Avis complémentaire sur le projet de construction et d'exploitation d'une centrale photovoltaïque au sol sur les communes de Farébersviller et de Henriville (57) porté par la société EDF Renouvelables France

n°MRAe 2022APGE68

complémentaire à l'avis n°2020APGE60 du 9 octobre 2020

AVIS COMPLÉMENTAIRE

Figure 126 : Schéma de principe d'écoulement de l'eau de pluie entre les panneaux

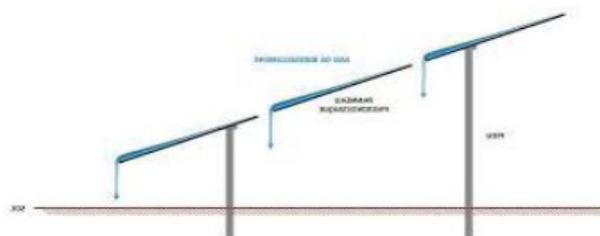
Elle relève aussi favorablement l'absence totale d'utilisation de produits spéciaux en privilégiant l'entretien des panneaux par l'eau de pluie grâce à la technique limitant l'effet « splash ». Le principe consiste en des tables de panneaux solaires non joints, laissant passer l'eau qui ruisselle sur les panneaux et ne se concentre pas en bout de table.

Contexte environnemental du parc photovoltaïque de Farébersviller – Henriville –
Source : dossier du pétitionnaire.

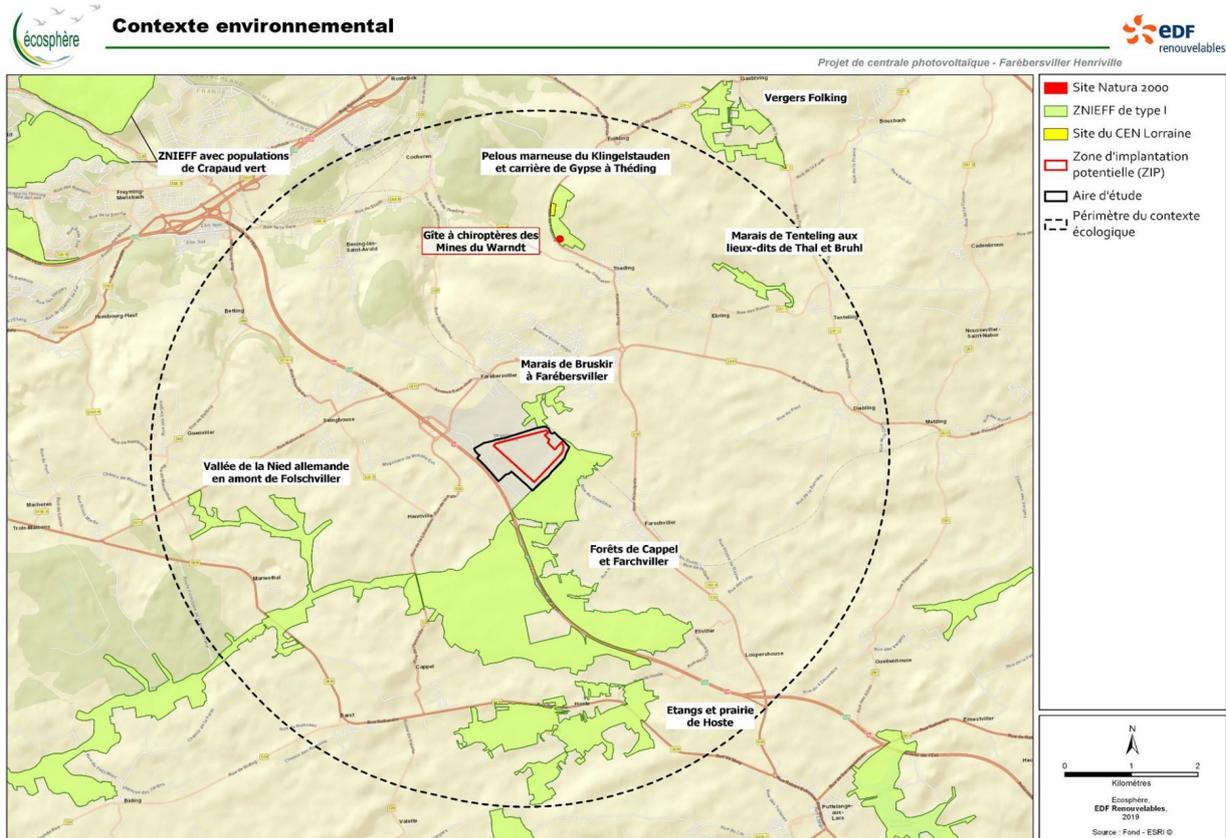
L'évaluation environnementale réalisée dans le cadre de l'étude d'impact a été complétée, par rapport au projet initial, avec une carte localisant les sites Natura 2000¹² les plus proches du projet, permettant à l'évaluation environnementale de conclure à l'absence d'incidences du projet sur ces derniers. Le site Natura 2000 le plus proche, la ZSC « Mines du Warndt », étant situé à 3,5 km au nord de l'aire d'étude, l'Ae partage cette conclusion.
